Assunto: Alteração do Dreno do Condicionador de Ar
Modelos: CCF07A, CCR07A
Marca: Consul

Fig.01

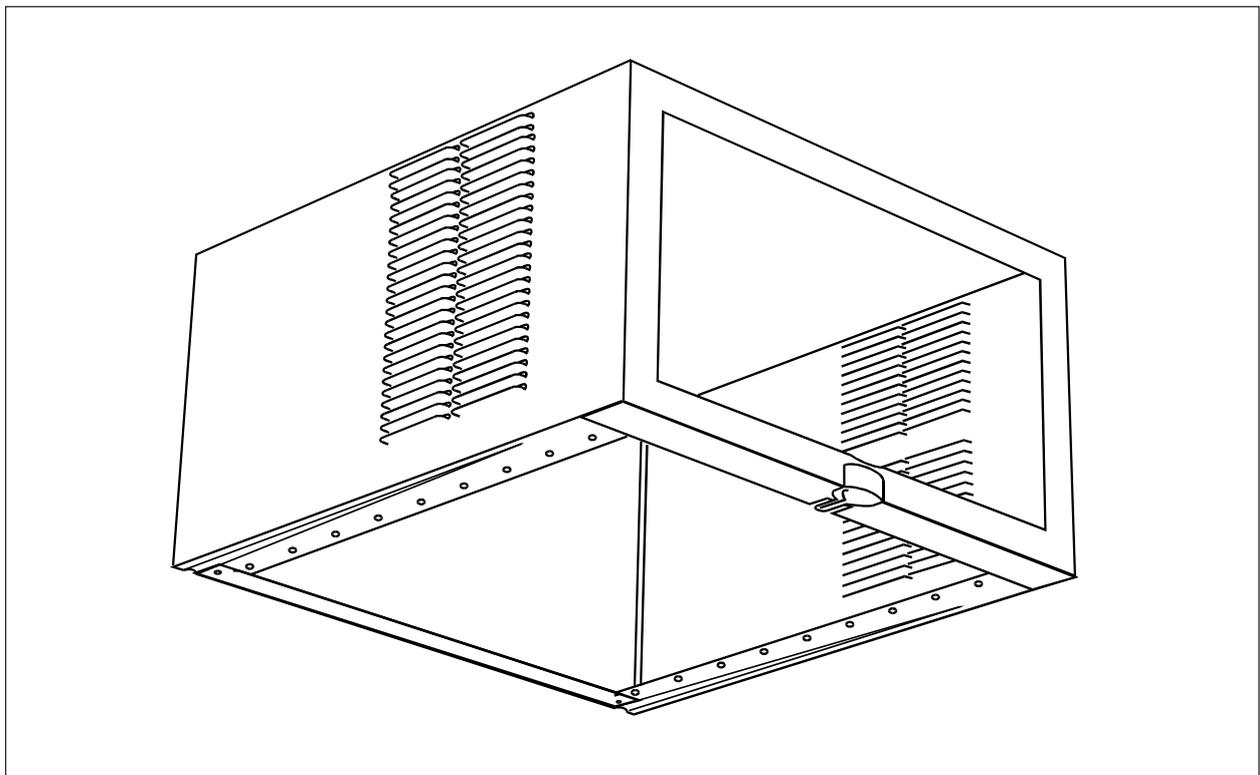
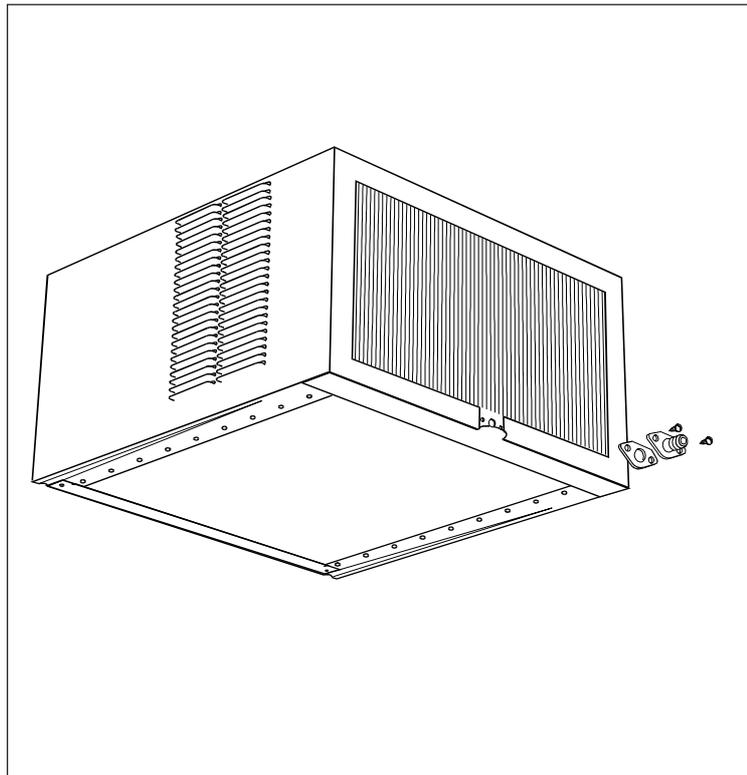
Quando do lançamento da nova linha de Condicionadores de Ar, foram montados aproximadamente 11.000 produtos do modelo 7.500 BTU/H com o Dreno moldado na própria capa externa (veja figura 01).

Assim, a capa externa da figura 1 foi alterada, passou a ser conforme figura 3, não havendo porém, alteração de código.

Quando houver pingamento da água, proveniente da condensação, para fora do Dreno, nos produtos que tem a capa externa, conforme figura 1, proceder conforme abaixo:

- Substituir a Capa externa da figura 1 pela capa externa já alterada da figura 2.
(Observação: O código é o mesmo: 00.4200.75.6)
- Aplicar o Dreno conjunto (código 20.2316.00.0), no furo para drenagem d'água, existente na parte traseira da Base do produto.

1. Na Base não existe furação para fixação do Dreno. Esta furação deverá ser feita, com o próprio Parafuso auto-atarrachante, ou com uma broca de 2,5mm.
2. Ao instalar o Dreno conjunto, deve-se aplicar uma camada de Silicone entre o próprio Dreno e a Base do produto, evitando vazamento d'água.
3. A capa externa, código 00.4200.75.6, é comercializada somente na nova condição, ou seja, conforme figura 3.

Figura 02

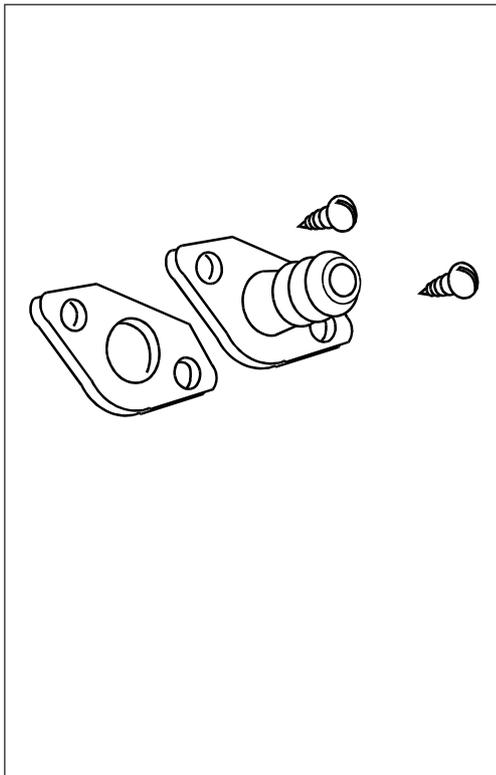
Porém, atualmente o Dreno utilizado para o modelo 7.500 BTU/H é idêntico ao dos demais modelos (veja figura 2).
